**Avis de la Mission Régionale d'Autorité environnementale
Nouvelle-Aquitaine
sur le projet de centrale photovoltaïque au sol
de Mézos – Lande de Sallebert (40)**

n°MRAe 2023APNA74

dossier P-2023-13976

Localisation du projet : Commune de Mézos (40)
Maître(s) d'ouvrage(s) : SAS Centrale Photovoltaïque de Sallebert (EDF Renouvelables)
Avis émis à la demande de l'Autorité décisionnaire : Préfète des Landes
En date du : 24/03/2023
Dans le cadre de la procédure d'autorisation : Autorisation de défrichement
L'Agence régionale de santé et la préfète de département au titre de ses attributions dans le domaine de l'environnement ayant été consultées.

Cartographie des zones humides - extrait étude d'impact page 87

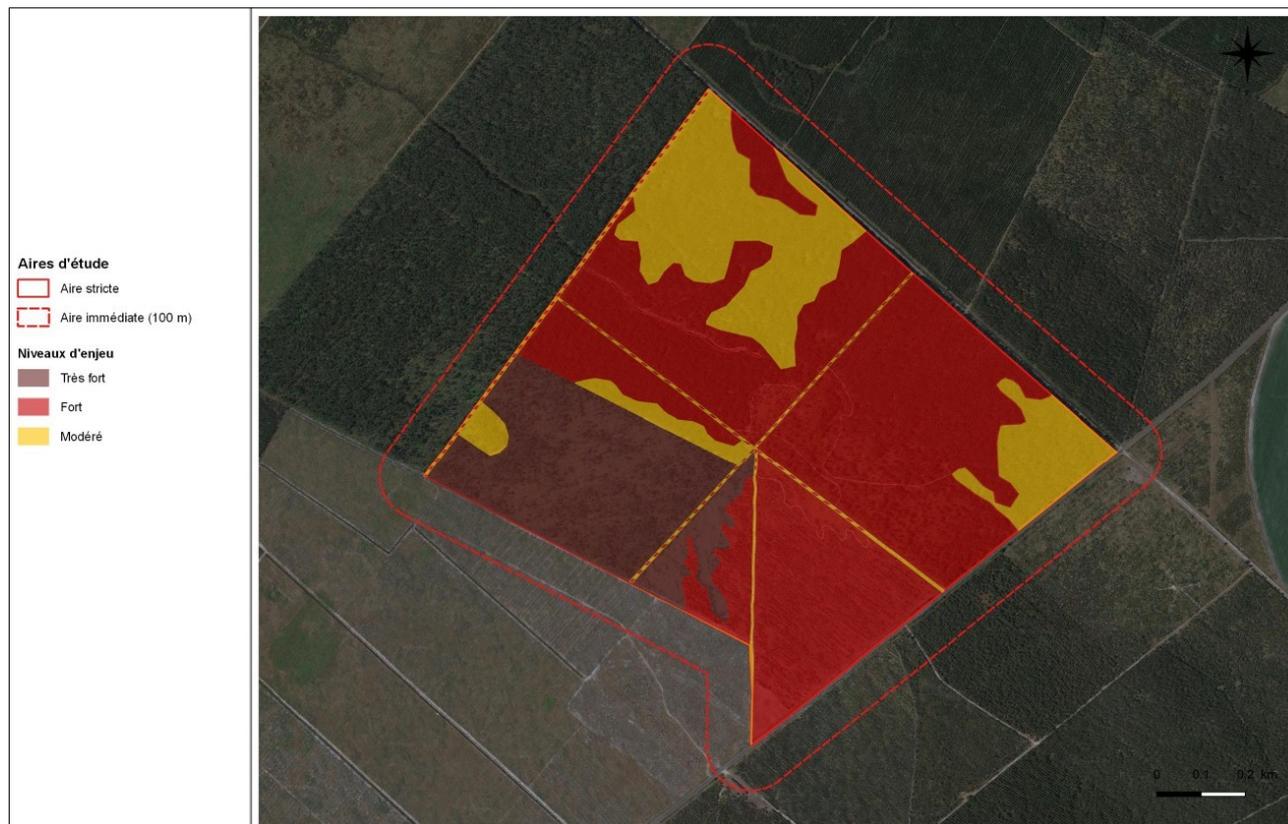
En outre, les investigations portant sur le critère floristique et sur le critère pédologique ont mis en évidence la présence de **zones humides** sur une surface d'environ 61 hectares (présence de prairies à molinie et de communautés naines à *Juncus bufonius*).

Localisation des mesures de compensation - extrait étude d'impact page 342

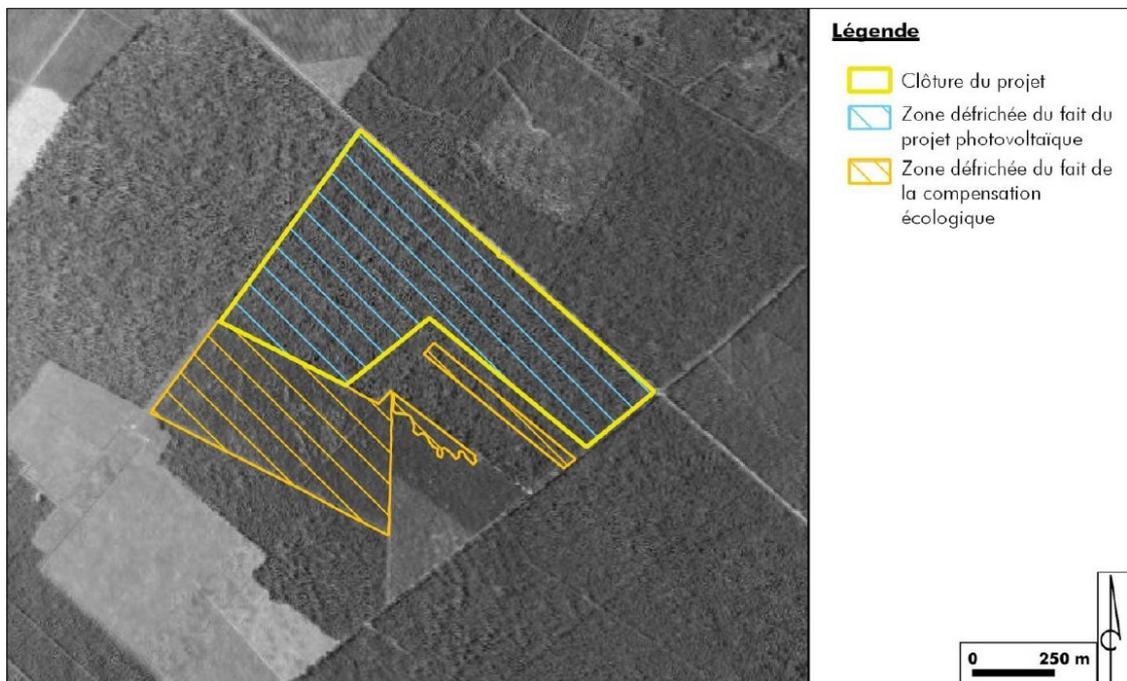
La MRAe relève que les mesures de compensation portent sur des espaces d'ores et déjà boisés ou naturels, et recommande au porteur de projet d'évaluer le gain écologique attendu par les mesures de compensation sur ces espaces, en référence au guide du dimensionnement de la compensation écologique⁵ du Ministère de la Transition Écologique réalisé en lien avec l'Office français de la Biodiversité.

La MRAe relève que les mesures de compensation du volet biodiversité restent encore à définir, alors que ce point représente potentiellement un fort enjeu au regard de l'importance des surfaces mobilisées. Elle recommande donc d'apporter des éléments complémentaires de description des mesures de compensation.
